Région de Bruxelles-Capitale

N° de dossier : [MIC/1B/2020/1761532]

Demande de modification de permis ayant pour objet :

- **l'enlèvement supplémentaire de gaines de ventilation en amiante-ciment (poste 273) en zone fermée hermétiquement.**
- **la demande de dérogation concernant :**
 - l'absence de sas matériel pour la zone fermée hermétiquement n°7 liée au poste 273
 - l'absence de fenêtre de visualisation pour la zone fermée hermétiquement n°7 liée au poste 273

ZHF7 : Enlèvement des gaines en A/C - Découverte au-dessus du faux-plafond - Sanitaires

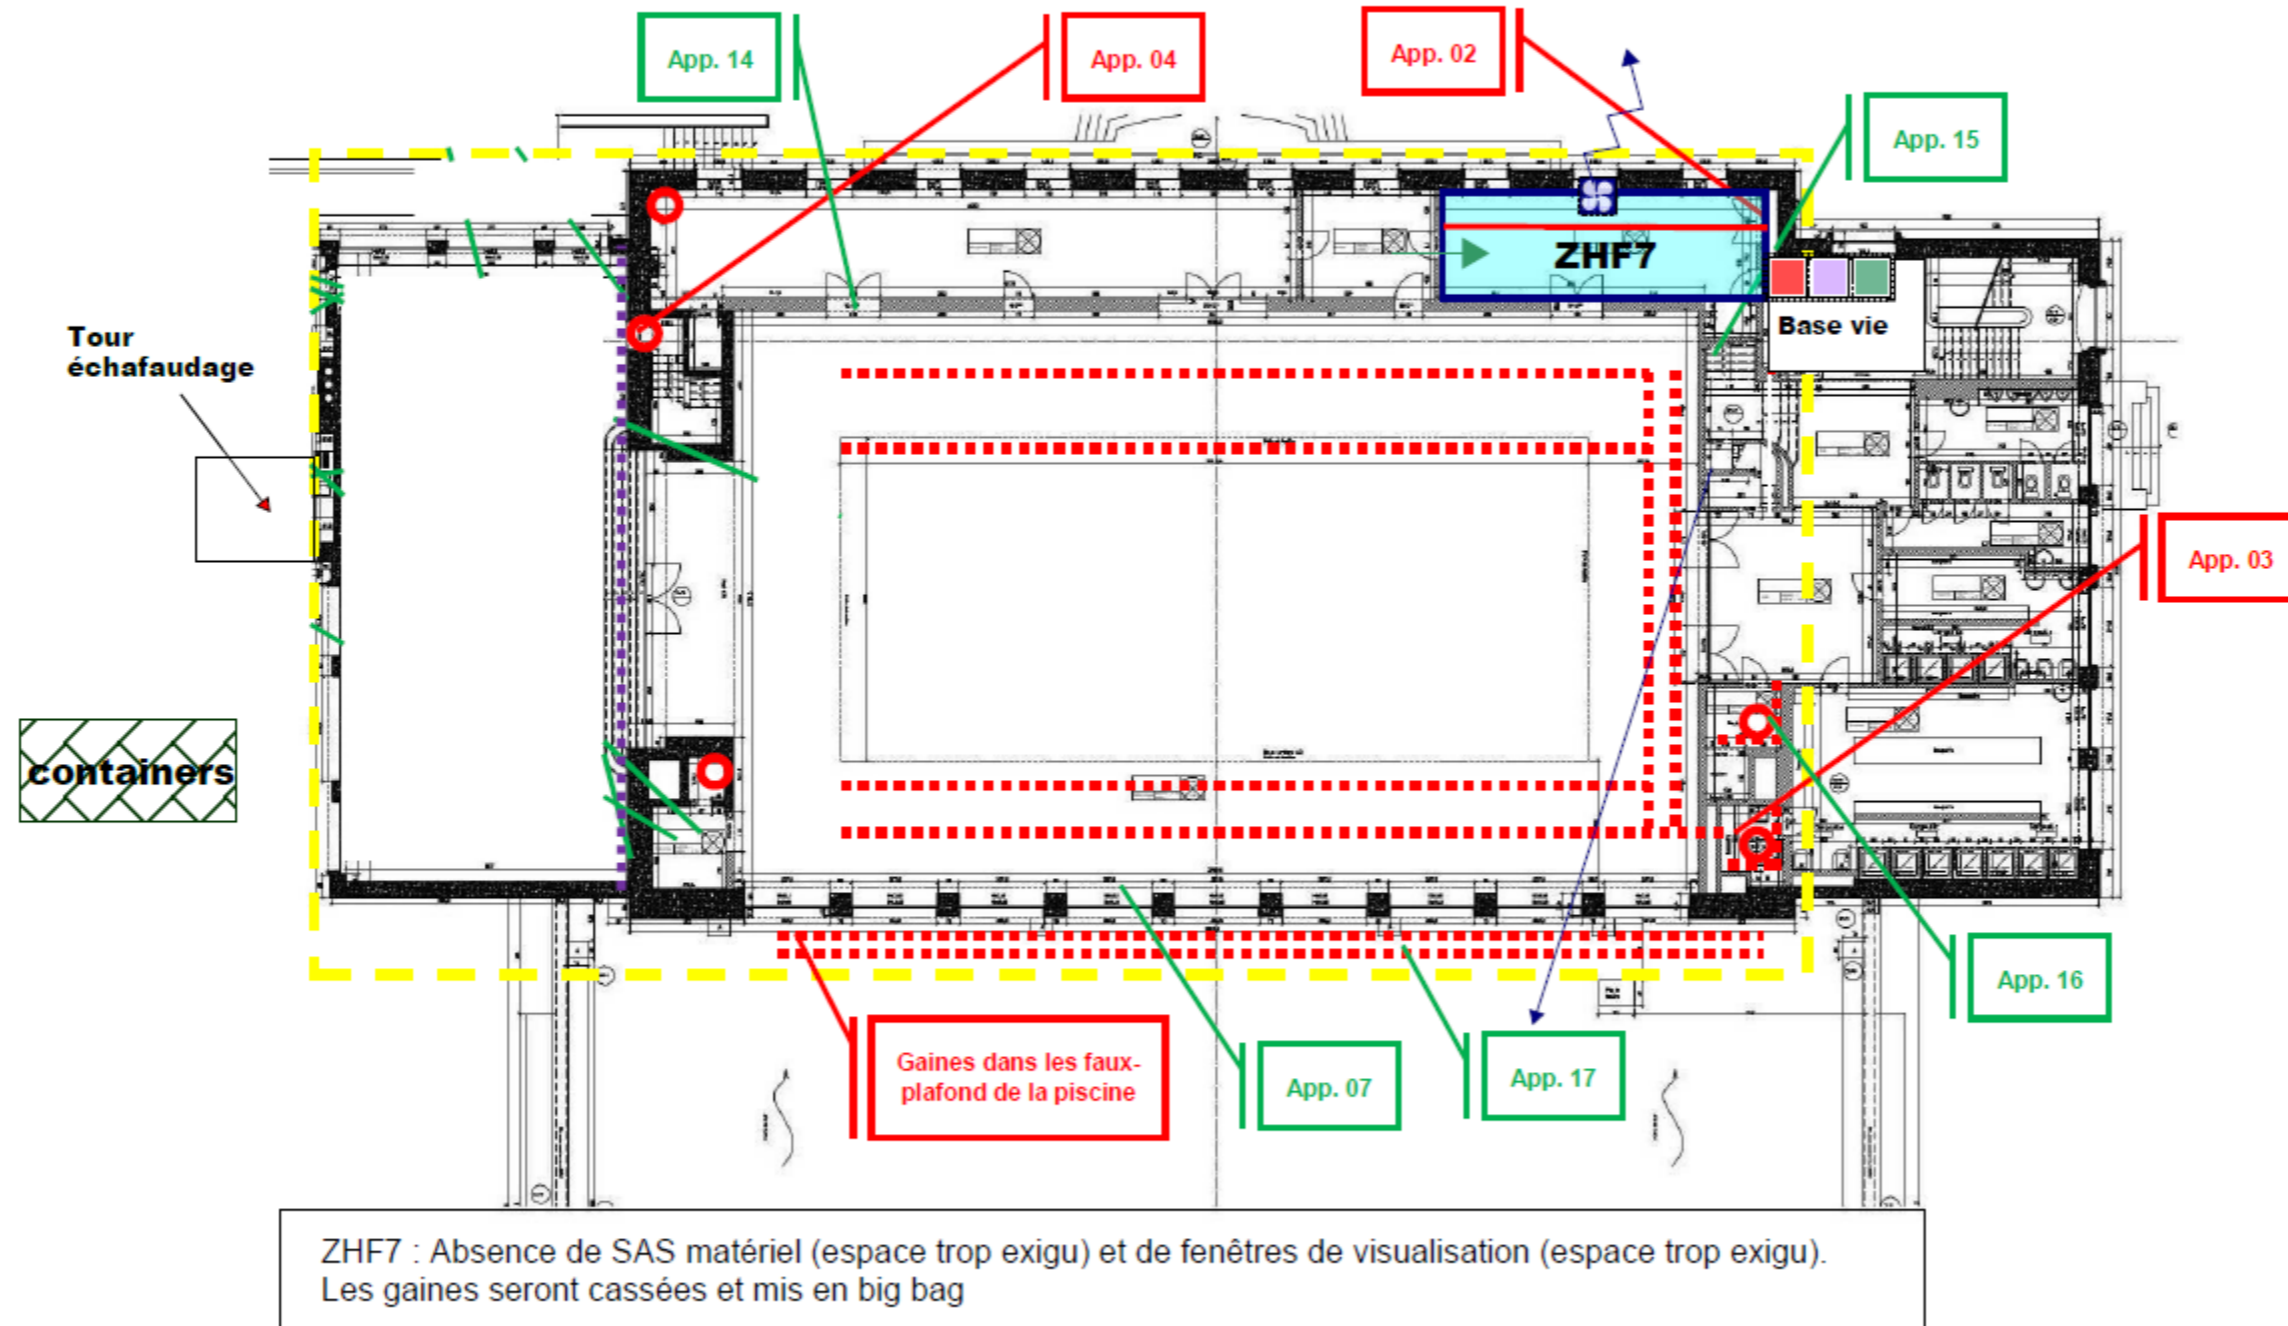
En dérogation à l'article 5, al.3, de l' « arrêté amiante », la zone fermée hermétiquement n°7 liée au poste est dépourvue de sas matériel, et ce en raison de l'exiguïté des lieux.

En dérogation à l'article 5, al.5, de l' « arrêté amiante », la zone fermée hermétiquement n°7 liée au poste est dépourvue de fenêtre de visualisation et ce, en raison de la configuration des lieux car il est techniquement impossible d'avoir une vue sur l'intérieur de la zone concernée.

L'enlèvement des applications amiantées supplémentaires suivantes, par une société agréée, selon la méthode reprise dans le tableau ci-dessous, est par conséquent autorisé:

Poste	N° Fiche inventaire	Bâtiment	Niveau	Localisation	Type d'amiante	Quantité estimée	Méthode d'enlèvement
273	01bis	Piscine-complexe sportif	+3	Salle de sport + sanitaires	Gaines de ventilation et joints entre gaines	15 m	Zone fermée hermétiquement n°7
